Sottoprogetto
ADDUTTRICE OTTAVIA - TRIONFALE
 (con il finanziamento dell'Unione
 europea - Next Generation EU)

RELAZIONE DI OTTEMPERANZA – PARERE
 OSSERVATORIO AMBIENTALE "SISTEMA
 IDRICO DEL PESCHIERA" n.1 DEL 22
 DICEMBRE 2023

Adduttrice Ottavia - Trionfale

Nota di riscontro al parere dell'Osservatorio Ambientale Sistema Idrico del
Peschiera DM prot. UDCM-292 del 13/09/2023

Figura 1: estratto sezioni longitudinali progetto

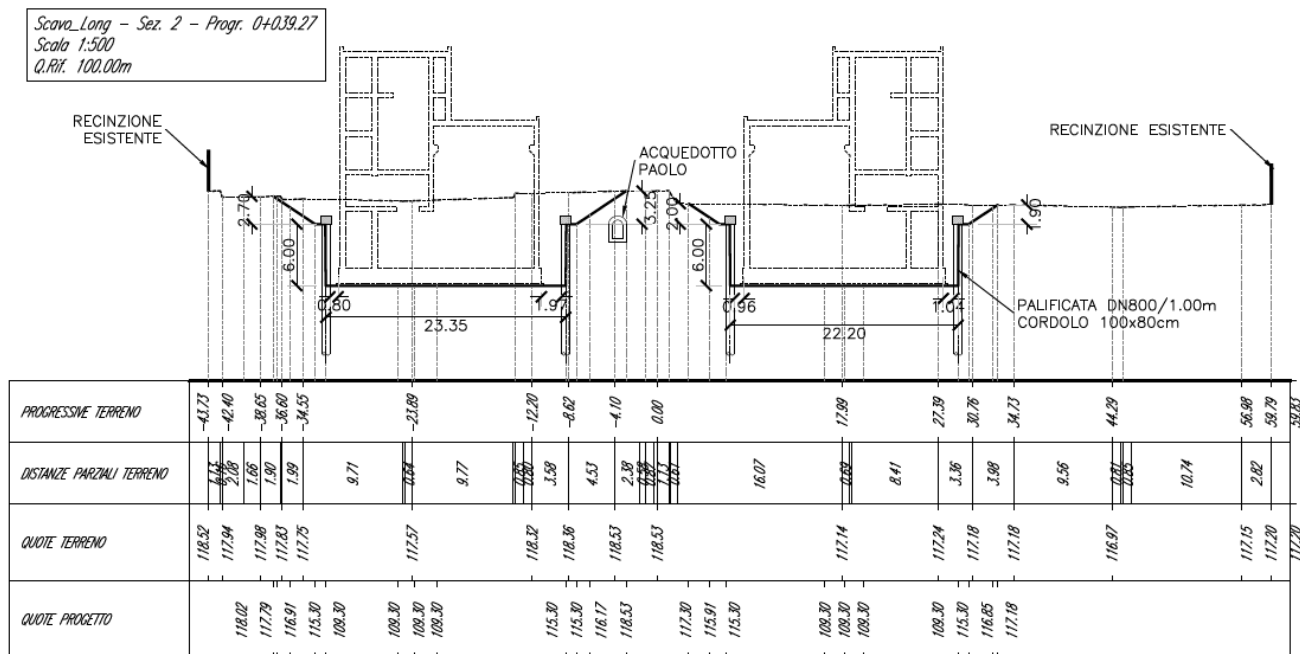
- *PARZIALMENTE OTTEMPERATA la condizione B1a, con le indicazioni di:*
 - *presentare alla Soprintendenza speciale archeologia, belle arti e paesaggio di Roma, una planimetria quotata del progetto dell'area che tenga conto dei resti dell'acquedotto Traiano tuttora conservato in speco sotterraneo e ispezionabile attraverso un tombino all'interno di quella area e dei segmenti di una sua diramazione, nella quale le quote possano dimostrare la non interferenza con gli antichi manufatti;*

In particolare, nell'elaborato Nuovo Centro idrico Pineta Sacchetti - Planimetria e sezioni scavi e rinterri A254 PES D076, oltre alla planimetria degli scavi sono esposte le sezioni longitudinali di progetto con indicazione altimetrica dell'acquedotto Traiano nella quale si evince la conservazione dell'opera e la non interferenza con le opere di progetto. A maggiore tutela del bene, in progetto, gli scavi sono stati delimitati da

paratie di pali che annullano qualsiasi rischio di cedimenti del vecchio acquedotto durante le fasi di cantiere e proteggono il bene anche in fase di esercizio.

Figura 9 Restituzione rilievo delle alberature interferite Affluente 1 del Fosso di Marmo nuovo

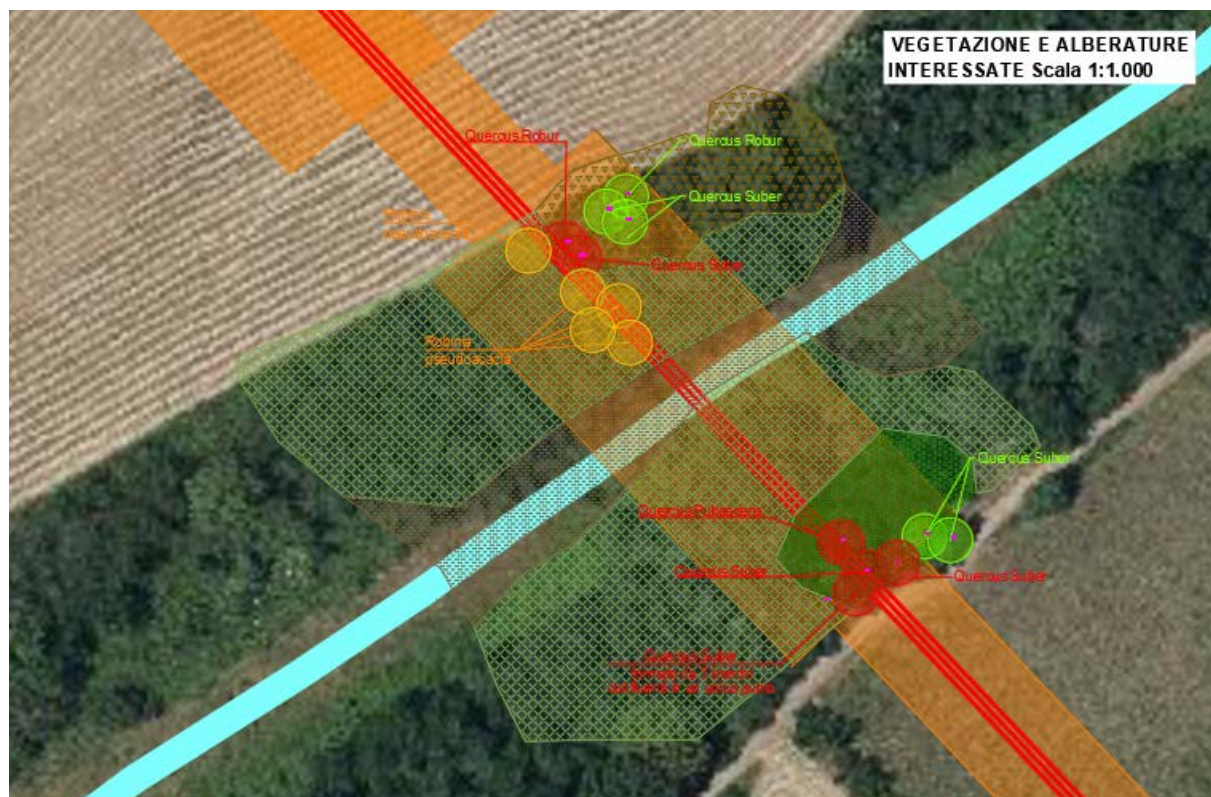
- o *La condizione B2a1 è da ritenersi PARZIALEMNTE OTTEMEPERATA, dovrà essere fornito:*
- o *il rilievo dettagliato delle alberature interferite dal progetto in corrispondenza dei corsi d'acqua, indicando fin d'ora il rispetto di quanto indicato nel parere SSPNRR n.1614/2023, con riferimento al trattamento e alla risoluzione delle eventuali interferenze dirette;*
- o *il progetto di espianto e conservazione delle alberature da tutelare e quello di reimpianto;*
- o *il progetto di ripristino ambientale della forra anche al fine di una sua possibile contabilizzazione in linea alle misure compensative attuate dal progetto stesso;*

I dettagli dell'attraversamento e il ripristino dell'area sono riportati nella tavola A254 PES V005 1 revisionata indicando gli alberi da dover necessariamente rimuovere.

Figura 22: Posizione aere dei rifiuti sul 1 affluente del fosso del marmo Nuovo

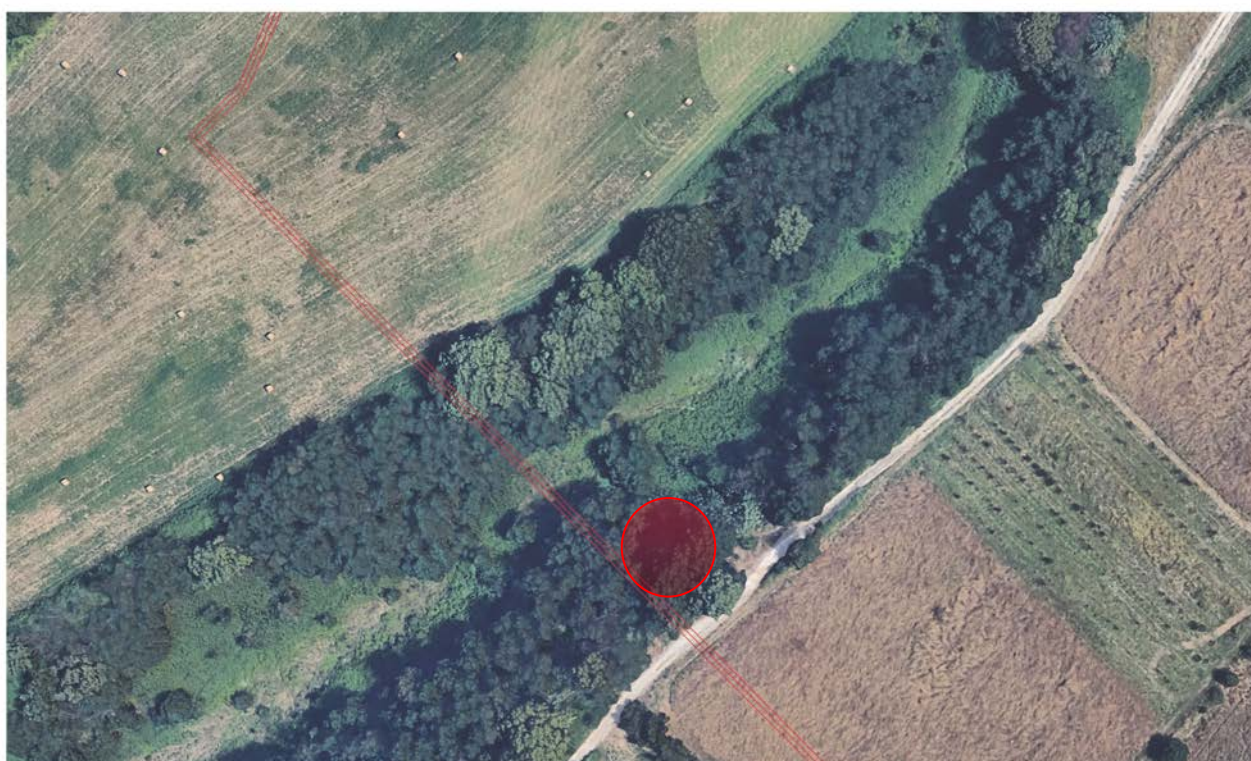
Come evidenziato dall'Osservatorio è stata individuata un'area sola in cui sono presenti rifiuti in corrispondenza del primo Affluente del fosso del marmo nuovo in cui risultano accumulati dei rifiuti di origine antropica.

Il proponente conferma il ripristino della forra, con rimozione totale di tutti i rifiuti presenti lungo l'attraversamento di progetto. Tale attività è contabilizzata tra le misure compensative attuate dal progetto.
